REFERAT

Oppstartsmøte for plansaker i Alver kommune

Møtestad: Kommunehuset på Frekhaug

Møtedato: 05.05.2023

Utsnittet viser planomriss.

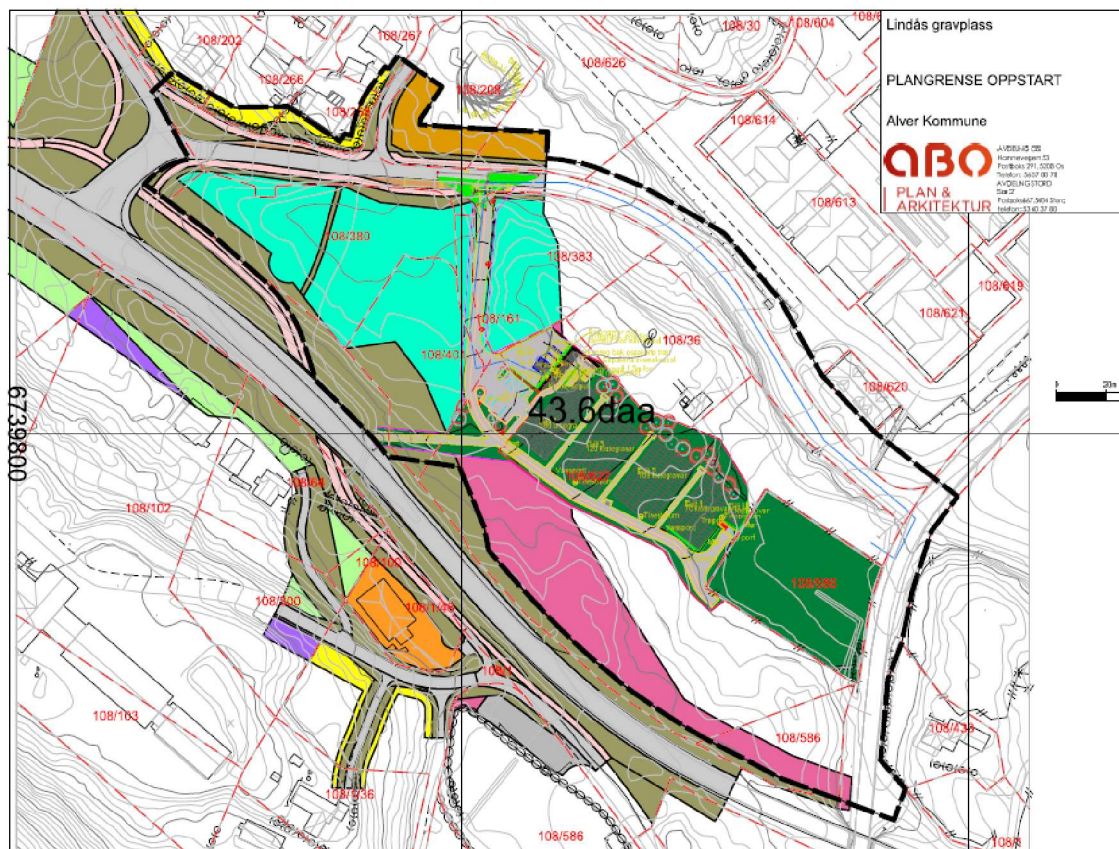
Forslagsstillar foreslår ei plangrense som tek med seg eksisterande gravplass og som inkluderer fylkesveg Fv 5470 Fonnebostvegen og kommunalveg KV1021 Kolåsvegen, plangrensa grensar mot fylkesveg 57 i sør.

Plangrense må utvidast:

- Må utvidast til å ta med gang, sykkelveg ved prosesjonsveg.
- «Rydde litt» ved Kolås krysset, og ved Riksveg 568.

Rød ring syner regulert busslomme. Rød pil syner ønska situasjon.

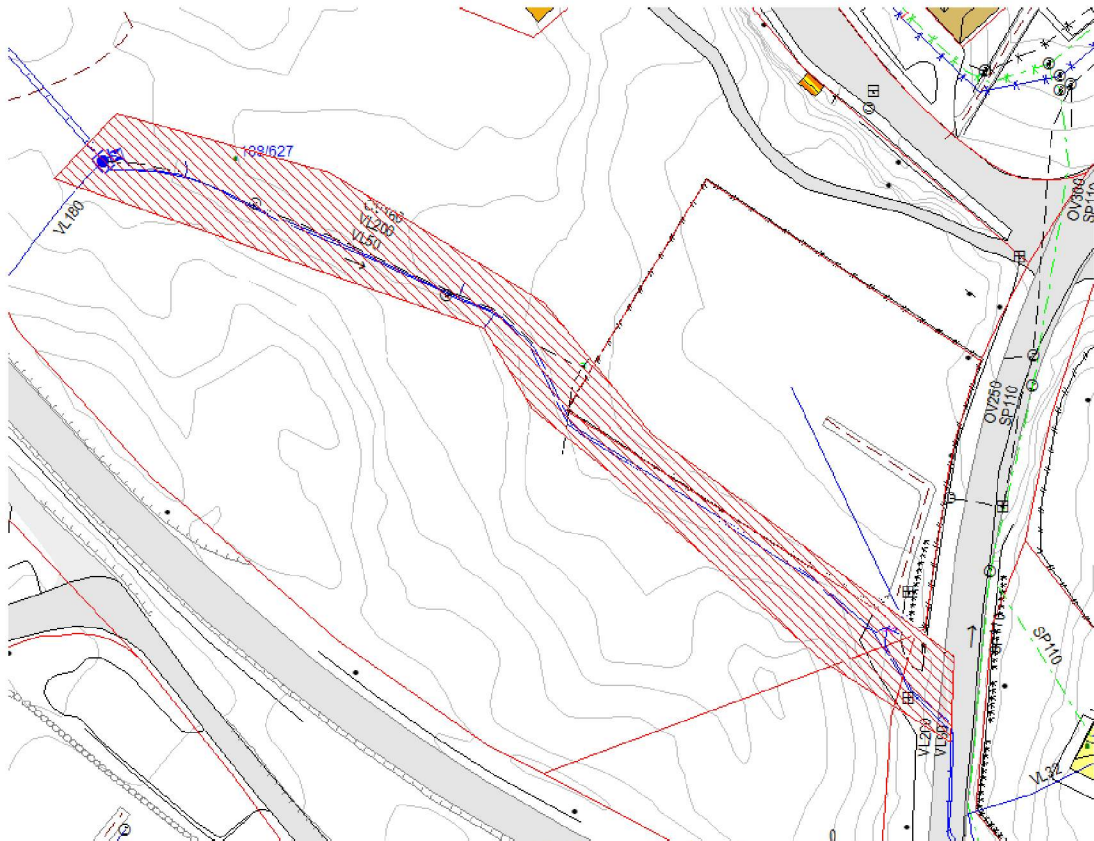
I planinitiativet foreslår forslagsstillar at busshaldeplass som er regulert flytta i fylkesveg 57 planen blir regulert tilbake til slik den ligg i dag, på sørsida av Kolåsvegen (sjå bilde under). Slik at planlagt trase for tilkomstveg til gravplassen kan prosjekterast inn der busslomma ligg i gs-veg planen. ABO arkitekter kjem tilbake til endeleg løysing når sikt og grunnforhold er sett på. Avkøyrsele er førebels foreslått i trase eigd av Alver kommune.

Plankonsulent har vurdert endringa til å vera tilfredsstillande Statens vegvesen si handbok N100, då fartsgrensa til Kolåsvegen no er sett ned frå 50 km/t til 30 km/t.

Det er i dag tilrettelagt med overgangsfelt litt vest for rød pil. Det bør i planen tilrettelegge for at det i arealformålet annan veggrunn her kan etablerast gangveg frå der over gangfeltet sluttar, til det treff fortau.

Etter ei avklaring frå vegavdelinga etter oppstartsmøte, er kommunen gått tilbake på at alle vegar skal vera offentleg. Endeleg detaljar blir tatt på eit seinare tidspunkt. Det må stillast rekkefølgjekrav om teknisk vegplan før byggesak.
